小型トラックの方向指示器、燃料装置のリコールについて

リコール届出番号3193

平成25年7月25日、UDトラックス株式会社に車両を供給している日産自動車株式会社が下記のリコールを国土交通省に届出しました。

改善箇所説明図①

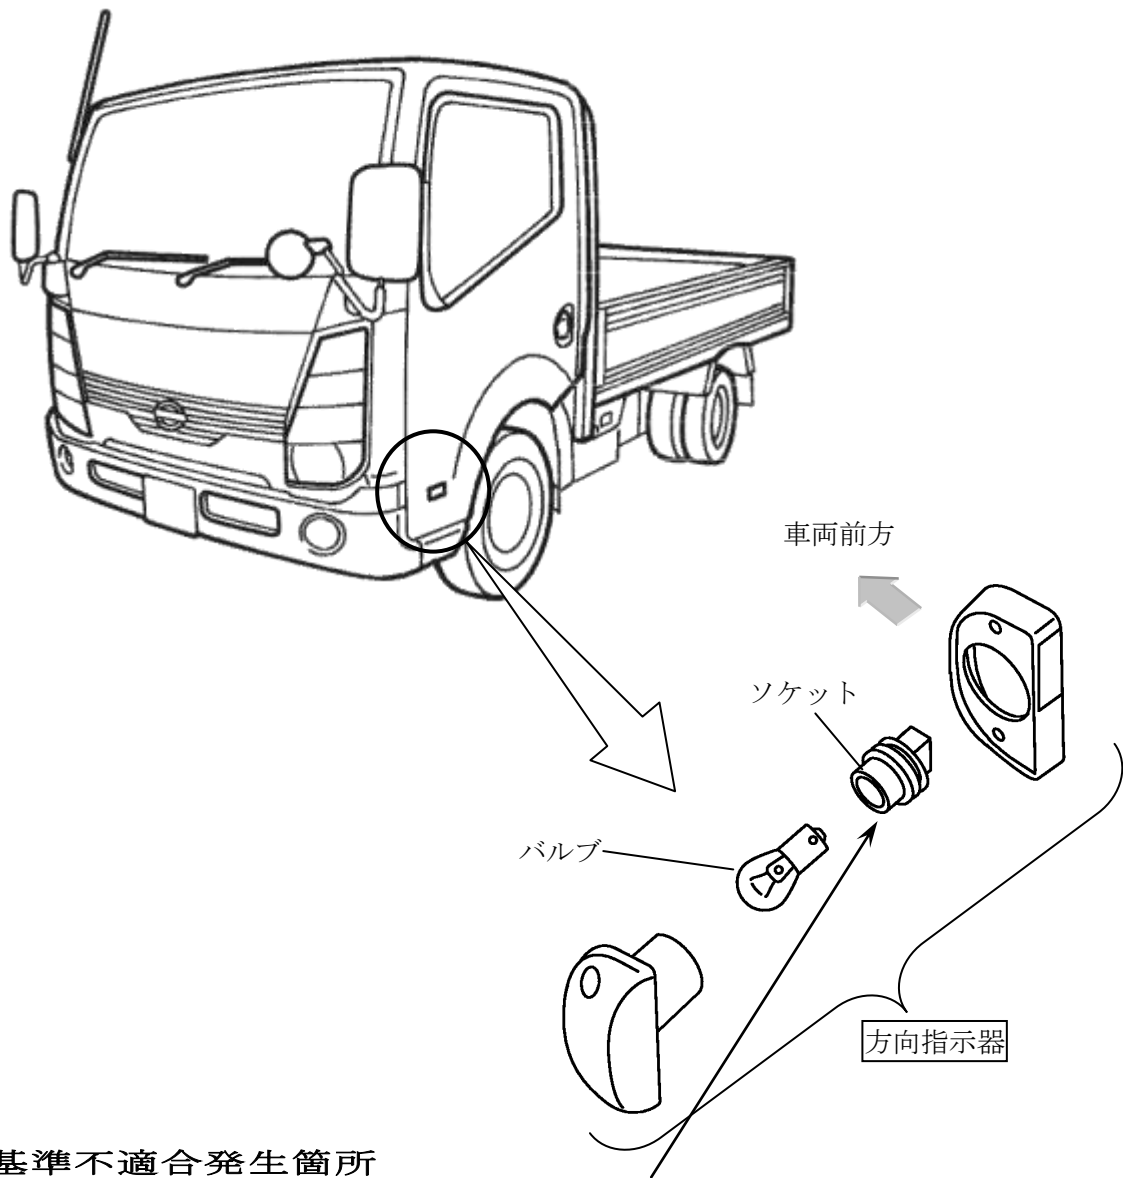
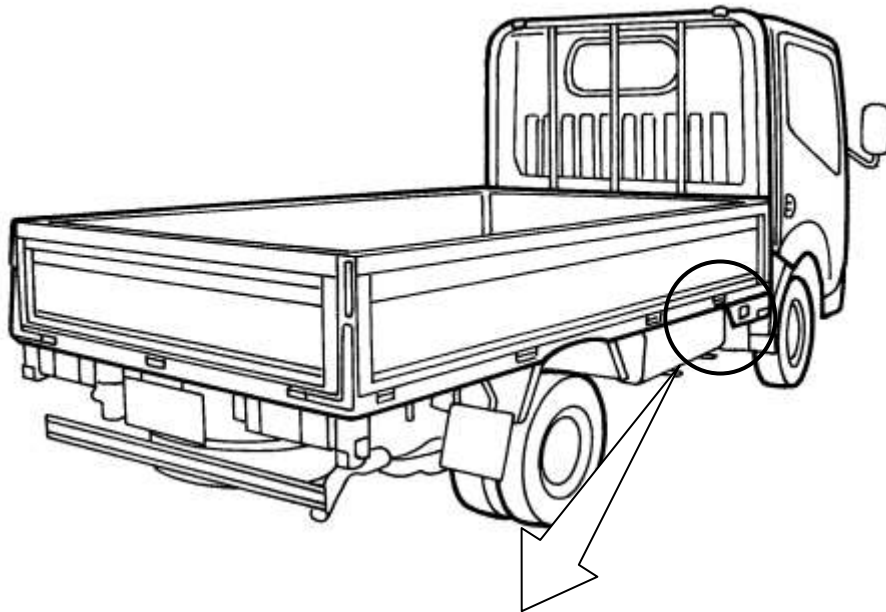
ドアに組み付けている方向指示器において、バルブとソケットの接点端子の接圧が低いため、方向指示器を作動させたままドアの開閉を頻繁に繰り返した場合、接点が発熱して端子が破損するものがあり、そのまま使用を続けると、最悪の場合、当該方向指示器が作動しなくなるおそれがある。

全車両、当該方向指示器（左右）を対策品と交換する。

識別：銀色のシールをモデルナンバープレートの右横に貼り付ける。

改善箇所説明図②

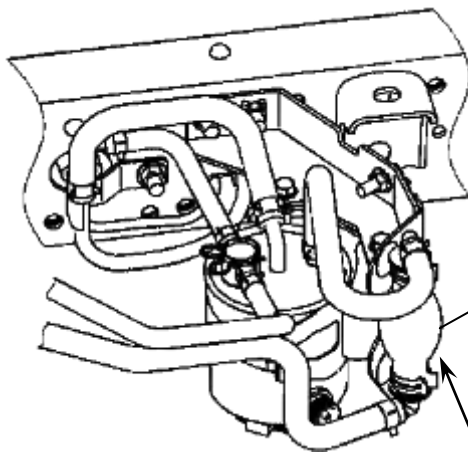
ディーゼルエンジン搭載車のプライミングポンプにおいて、成形時の残留応力が高いものがあるため、使用過程におけるオゾン劣化により亀裂が発生することがある。そのため、そのまま使用を続けると、亀裂が貫通して、駐車中に燃料が漏れ、エンジンの始動が困難になるおそれがある。

全車両、当該プライミングポンプを対策品と交換する。

識別：銀色のシールをモデルナンバープレートの右横に貼り付ける。
